Stadt Wallenfels

Vorhabenbezogener Bebauungsplan „Nahversorgungszentrum Leutnitztal“

Auswertung der frühzeitigen Beteiligungen

Verfahrensstand Entwurf
12. September 2025

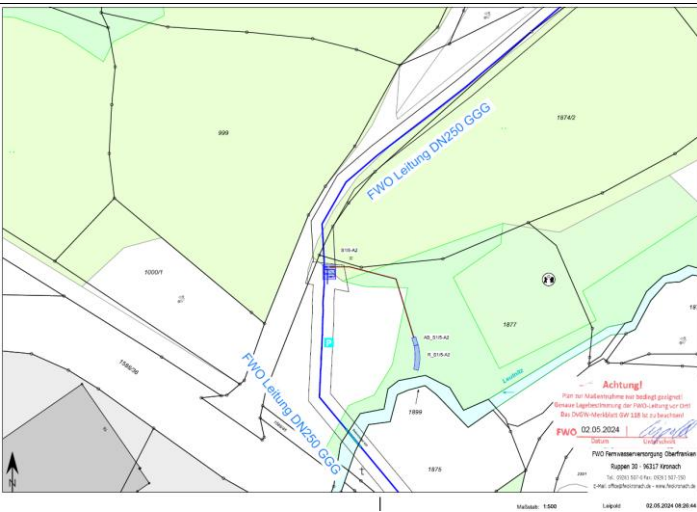
lfd. Nr.	Einwender; Datum der Einwendung	Stellungnahme (in inhaltlicher Zusammenfassung)	Abwägung
		Zur angemessenen Berücksichtigung von Sturzflutgefahren in der Bauleitplanung wird auf die Arbeitshilfe „Hochwasser- und Starkregenrisiken in der Bauleitplanung“ (www.stmu.bayern.de/themen/wasserwirtschaft/hochwasser/doc/arbeitshilfe_kommunen_hochwasserstarkregenrisiken_bauleitplanung_ba.pdf) verwiesen. Evtl. vorhandene weitere Entwässerungs- und Wegseitengräben sind in ihrer Funktion als lokale Vorflut zu erhalten oder wieder ausreichend hydraulisch leistungsfähig herzustellen.	<u>Beschlussvorschlag zu T2.1-3:</u> Der Stellungnahme wird gefolgt.
T4	Staatliches Bauamt Bamberg 07.06.2024	Sehr geehrte Damen und Herren, zu o.g. Bauleitplanung bzw. zu den beiden E-Mails vom 29. April 2024 (2. Änderung des Flächennutzungsplans + Bebauungsplan „Nahversorgungszentrum Leutnitztal“) nehmen wir wie folgt Stellung: 1. Die Bauverbotszone (§ 9 FStrG) ist in den Planunterlagen nicht dargestellt. Der Abstand des am weitesten vorspringenden Teiles der baulichen Anlage muss vom befestigten Fahrbahnrand der Bundesstraße mind. 20 m betragen. Wir bitten um Einzeichnung der Anbauverbots- (20 m) und der Anbaubeschränkungszone (40 m). Die Anbauverbotszone (20 m) muss von baulichen Anlagen freigehalten werden. 2. Im Zuge des Bebauungsplanverfahrens ist ein detailliertes Verkehrsgutachten zu erstellen, welches die verkehrlichen Auswirkungen auf den Knotenpunkt durch die Aufsiedlung prognostiziert. Im Sinne der Sicherheit und Leichtigkeit des Verkehrs darf sich durch die Entwicklung keine wesentliche Verschlechterung in der Leis-	Nach eingehender Prüfung der zwischenzeitlich vorgelegten Planunterlagen sowie des Verkehrsgutachtens, teilte das Staatliche Bauamt Bamberg in der Stellungnahme vom 07.05.2025 (Zeichen: StBABA-S12-4323.09476184-2-1/4) mit, dass auf die Belange der Bundesstraße 173 im Abschnitt 700 <u>keine Einwände gegen die Umsetzung</u> der vorgesehenen Planung mehr bestehen. Die <u>Bauverbotszone</u> wird mit der vorliegenden Planung eingehalten. Zum Entwurfsstand wurde die Anbauverbots- (20 m) und der Anbaubeschränkungszone (40 m) in die Plankarte übernommen. Von der VCDB VerkehrsConsult Dresden-Berlin GmbH wurde im Februar 2025 eine <u>verkehrliche Untersuchung</u> erstellt. Die Untersuchung kommt zum Ergebnis, dass das Konzept der Erschließung des Grundstücks über die Zufahrt an der Bahnhofstraße für Kunden- und Lieferverkehr als umsetzbar zu bewerten ist.

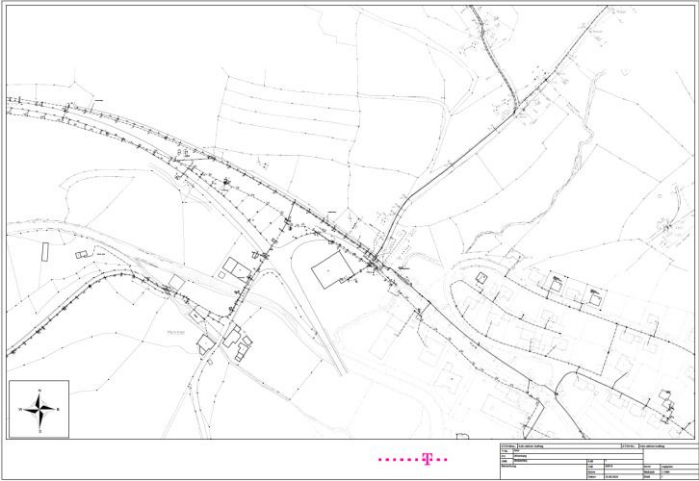
lfd. Nr.	Einwender; Datum der Einwendung	Stellungnahme (in inhaltlicher Zusammenfassung)	Abwägung
02.05.2024	wir nehmen Bezug auf Ihre E-Mail (T07 Beteiligung der Träger öffentlicher Belange: Vorhabenbezogener Bebauungsplan „Nahversorgungszentrum Leutnitztal“) vom 29.04.2024 und teilen Ihnen mit, dass Anlagen der Fernwasserversorgung Oberfranken von Ihrer Maßnahme nicht betroffen sind. Sollten jedoch Arbeiten im Zufahrtsbereich Gemarkung Wallenfels Flurnummer 1906/2 durchgeführt werden, die im Schutzstreifenbereich der Fernwasserversorgung Oberfranken sind, bitten wir Sie um enge Abstimmung. Anbei finden Sie unsere Planunterlagen für den Bereich Wallenfels. Wie aus den Unterlagen ersichtlich befindet sich hier die FWO-Leitung DN250 GGG mit Schachtbauwerken. Bitte beachten Sie, dass unsere Planunterlagen nur als Vorabinformation für Ihre Planung gilt. Für eine genaue Lagebestimmung muss eine Einweisung von unserem Haus vor Ort erfolgen. Wir weisen darauf hin, dass die Anlagen der FWO durch Grunddienstbarkeiten dinglich gesichert sind. Die Außengrenzen des Schutzstreifens (3 m beidseitig von Rohrachse) werden bestimmt durch die Lage der Rohrleitung, deren Achse unter der Mittellinie des Schutzstreifens liegt. Auf dem Schutzstreifen dürfen keine Einwirkungen vorgenommen werden, die den Bestand oder Betrieb der Anlage beeinträchtigen oder gefährden.		Die Anlagen zur Stellungnahme als Vorabinformation werden zur Kenntnis genommen. Da der Vorhabenbereich auf den westlichen Teilbereich verkleinert wurde, sind keine Arbeiten im Zufahrtsbereich Gemarkung Wallenfels Flurnummer 1906/2 erkennbar.
